**LE CAPTEUR D'AIR FRAIS (PRÉVOST # 451699) EST MIS HORS-FONCTION ET REMPLACÉ PAR UNE RÉSISTANCE DE 3.32k (SUR LES VÉHICULES H3)**

FIGURE 1: VUE DU PANNEAU LOGIQUE HVAC

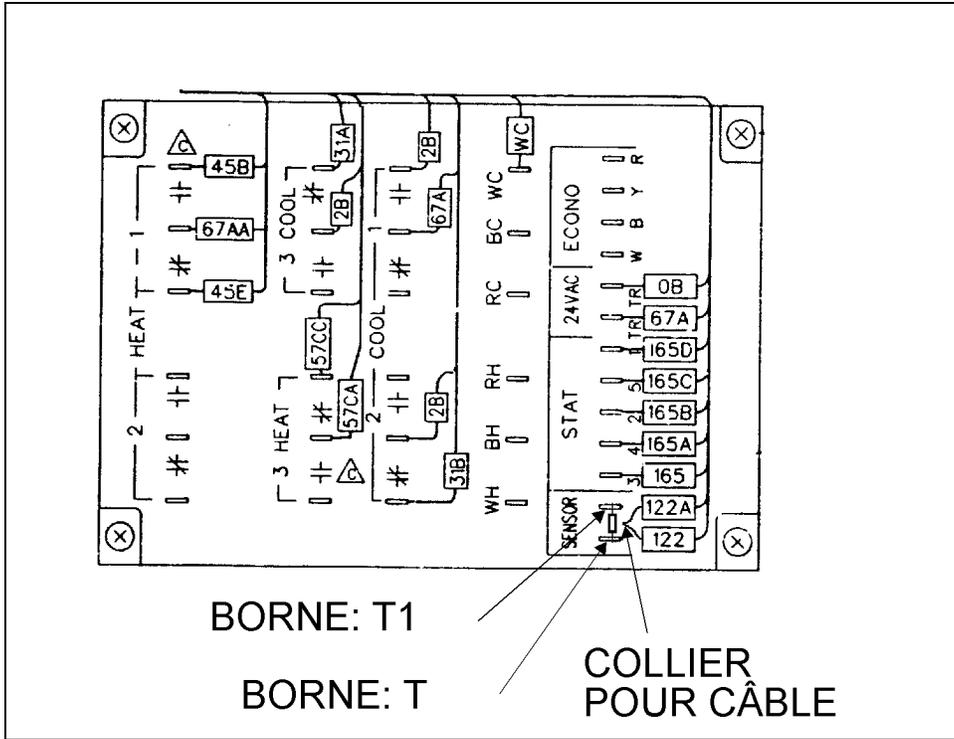
1. Ouvrir la porte du compartiment à bagages situé du côté droit du compartiment du condenseur (A/C).
2. Localiser la porte du tiroir située sur le mur gauche dans le compartiment à bagages.
3. Dévisser la vis de sécurité et glisser le tiroir.
4. Localiser les bornes T et T1 situées sur le panneau logique HVAC.
5. Déconnecter les fils 122 et 122A des bornes T et T1 et attachez-les avec le collier pour câble (Prévost # 504273) (Fig. 1).
6. Brancher la résistance (Prévost # 562617) aux bornes T ainsi que T1.
